**Avis délibéré sur le
projet de centrale agrovoltaïque « MONTANT »
porté par la société PVEOLE42,
commune de Chambellay (49)**

n° PDL 021888 / AP

En application de l'article R.122-6 du code de l'environnement, la MRAe Pays de la Loire a été saisie du projet de centrale agrivoltaïque « Montant » sur la commune de Chambellay, porté par la société PVEOLE 42, en partenariat avec le GAEC de la Persillière.

Niveaux d'enjeux environnementaux (Source : Étude d'impact)

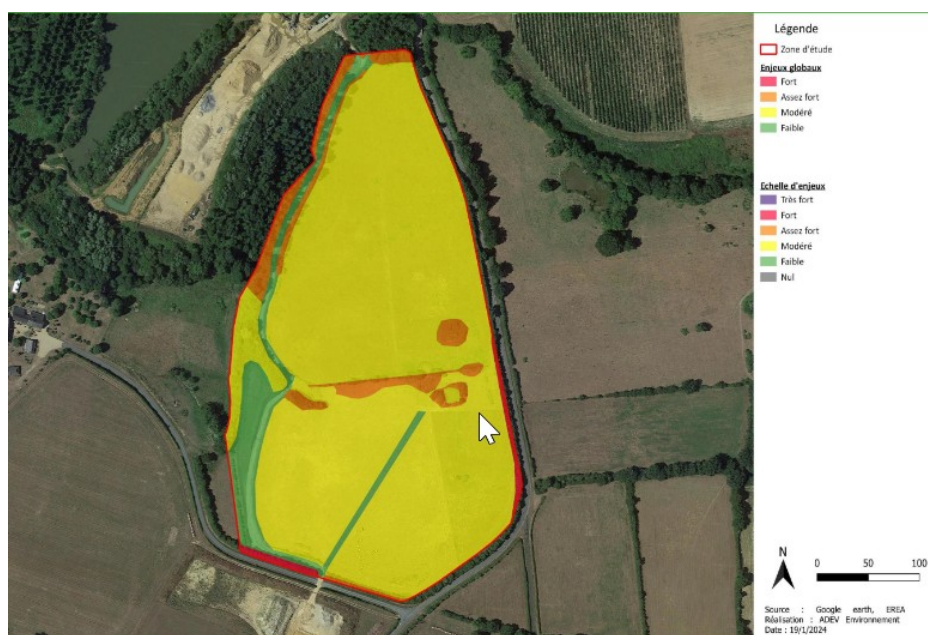
De plus, la proximité des infrastructures entraînera un effet d'effarouchement potentiellement accru et des impacts sur les arbres et les zones humides/plans d'eau. Des justifications sont attendues.

De plus, la MRAe constate également qu'une distance très faible (non précisée) est prévue entre les haies/boisements/milieux aquatiques et zones humides et les infrastructures de la centrale (voiries et panneaux notamment). La grande proximité des aménagements peut en effet entraîner des impacts indirects importants : impact sur les arbres et arbustes « évités » via leurs racines lors des travaux, effarouchement accru du parc pour la faune telle que les chiroptères et l'avifaune, risque accru de drainage des plans d'eau/zones humides lié aux tranchées et aux pistes... Aucune mesure ne prévoit une distance minimale entre les voiries/panneaux/tranchées et les éléments environnementaux sensibles du site. Une justification est attendue, voire une mise à jour de la démarche « éviter-réduire-compenser ».

- ***de définir une nouvelle variante du projet présentant une distance minimale entre les aménagements du parc et les éléments sensibles du site (haies/lisières/zones humides et leurs zones périphériques/plans d'eau...), permettant une meilleure prise en compte des enjeux écologiques importants en présence et des impacts potentiels associés sur la faune et sur les milieux ;***
